① フェリー埠頭公園について

② 暁心頭公園について

③ 青海中央ふ頭公園について

東京都海上公園計画総括表

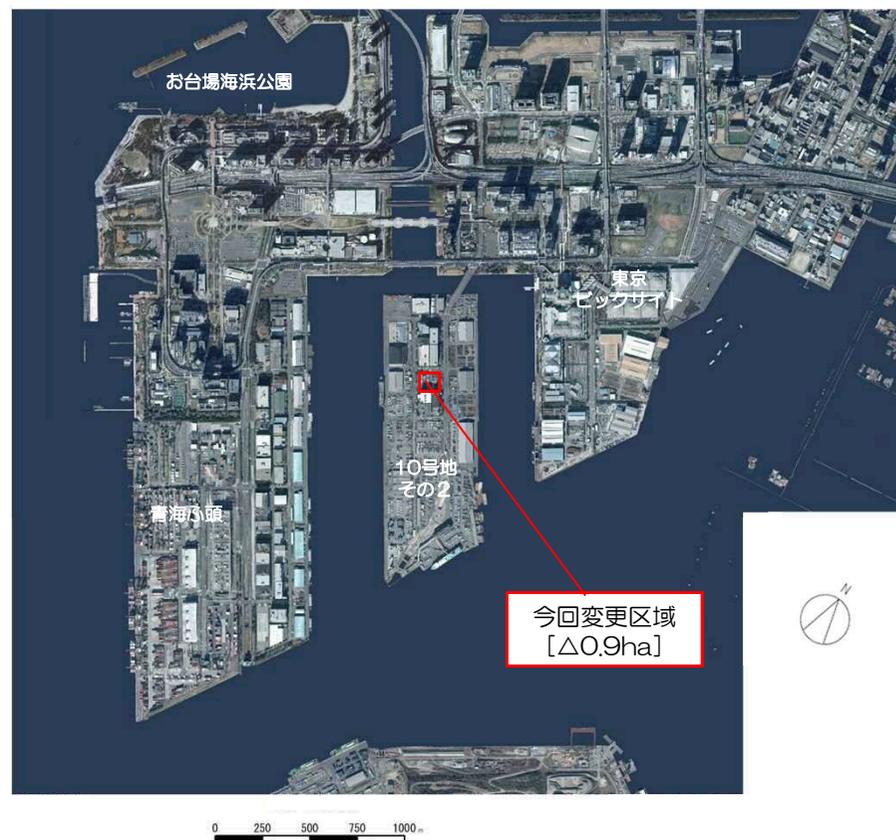
埠頭背後用地の利用形態の変化に対応するため、当該公園に関する海上公園計画を変更する。

名称	フェリー埠頭公園 フェリー埠頭公園		種類	埠頭公園
所在地	江東区有明四丁目			
区域	下図のとおり			
面積	変更計画	0.0ha	陸域	0.0ha
			水域	0.0ha
	既定計画	0.9ha	陸域	0.9ha
			水域	0.0ha
	今回変更 計画増減	△0.9ha	陸域	△0.9ha
			水域	0.0ha
主な海上公園 施設の種類 及び名称	1 植樹帯など自然環境の回復・保全のための施設 2 芝生地などの憩いの広場 3 運動広場 4 ベンチ、パーゴラなどの休養施設			
交通手段 の確保	1 ゆりかもめ：東京ビッグサイト駅から徒歩15分 2 都営バス：「フェリー埠頭入口」バス停から徒歩10分 「国際展示場正門駅前」バス停から徒歩15分

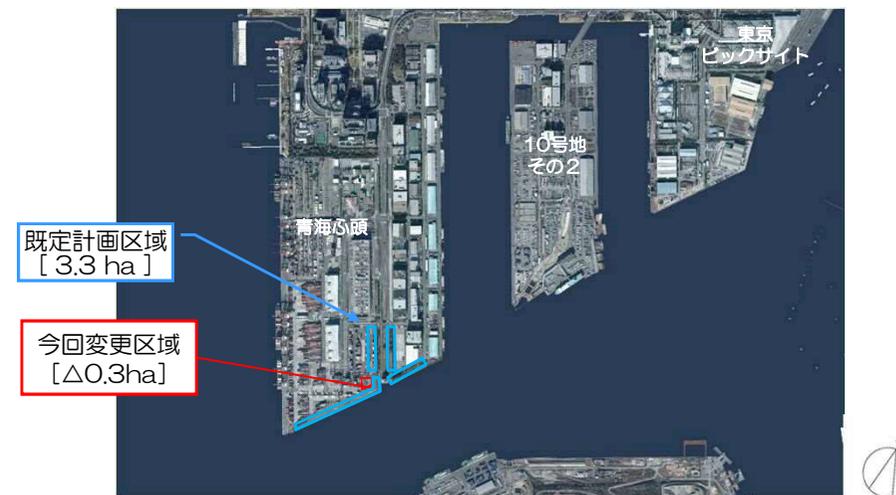
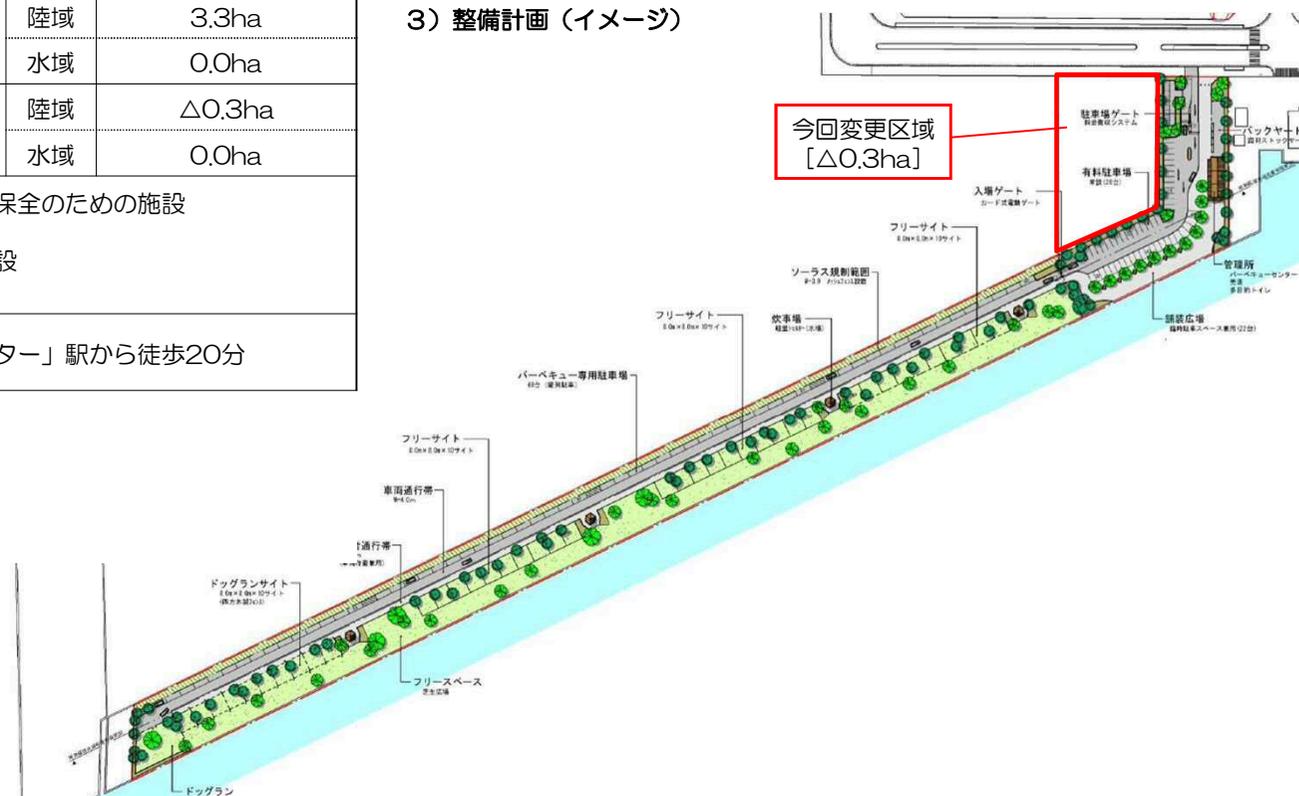
心頭の施設計画の変化に対応するため、当該公園に関する海上公園計画を変更する。

名称	あかつきふとうこうえん 暁心頭公園		種類	心頭公園	
所在地	江東区青海三丁目・四丁目				
区域	下図のとおり				
面積	変更計画	3.0ha	陸域	3.0ha	
			水域	0.0ha	
	既定計画	3.3ha	陸域	3.3ha	
			水域	0.0ha	
	今回変更 計画増減	△0.3ha	陸域	△0.3ha	
			水域	0.0ha	
主な海上公園 施設の種類の 及び名称	1 植樹帯など自然環境の回復・保全のための施設 2 散策路 3 ベンチ、休憩舎などの休憩施設 4 芝生地などの憩いの広場				
交通手段 の確保	1 ゆりかもめ：「テレコムセンター」駅から徒歩20分

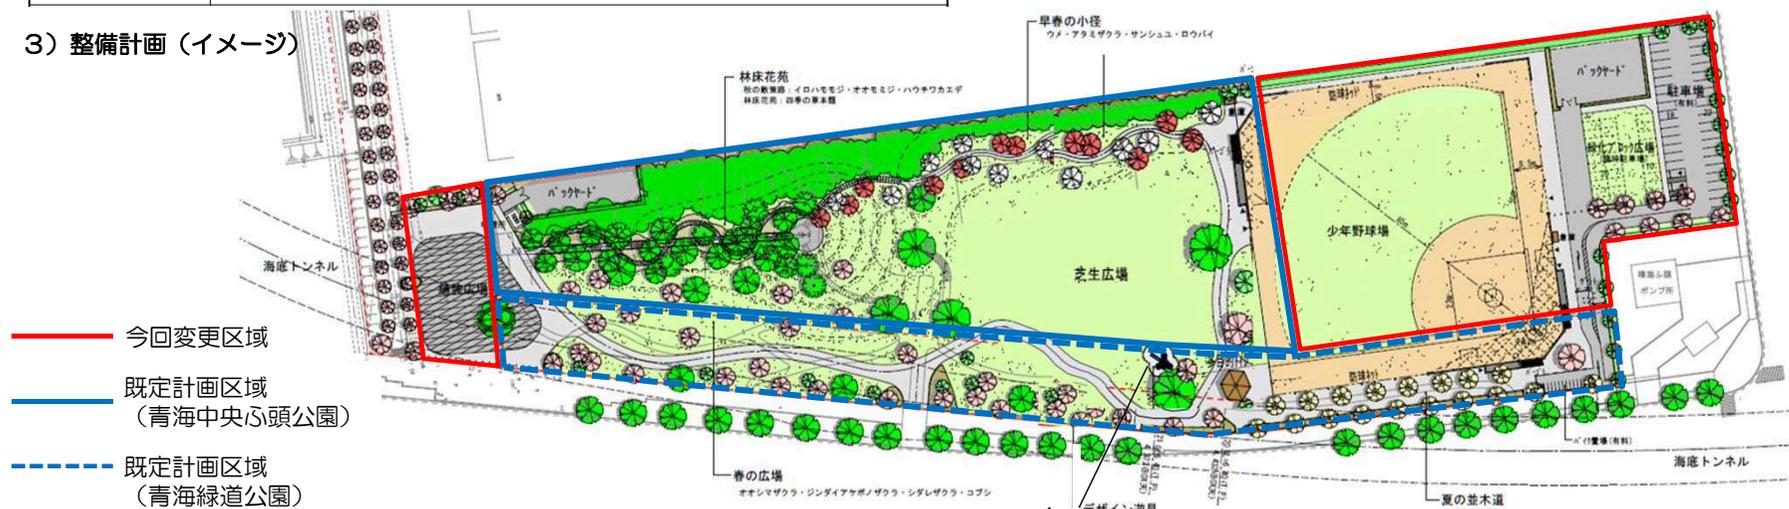
ふ頭背後用地の利用形態の変化に対応するため、当該公園に関する海上公園計画を変更する。

名称	あおみちゅうおうふとうこうえん 青海中央ふ頭公園		種類	ふ頭公園
所在地	江東区青海四丁目			
区域	下図のとおり			
面積	変更計画	2.5ha	陸域	2.5ha
			水域	0.0ha
	既定計画	1.3ha	陸域	1.3ha
			水域	0.0ha
	今回変更 計画増減	1.2ha	陸域	1.2ha
			水域	0.0ha
主な海上公園 施設の種類の 及び名称	1 植樹帯など自然環境の回復・保全のための施設 2 芝生地などの憩いの広場 3 ベンチ休憩施設			
交通手段 の確保	1 ゆりかもめ：「テレコムセンター」駅から徒歩6分
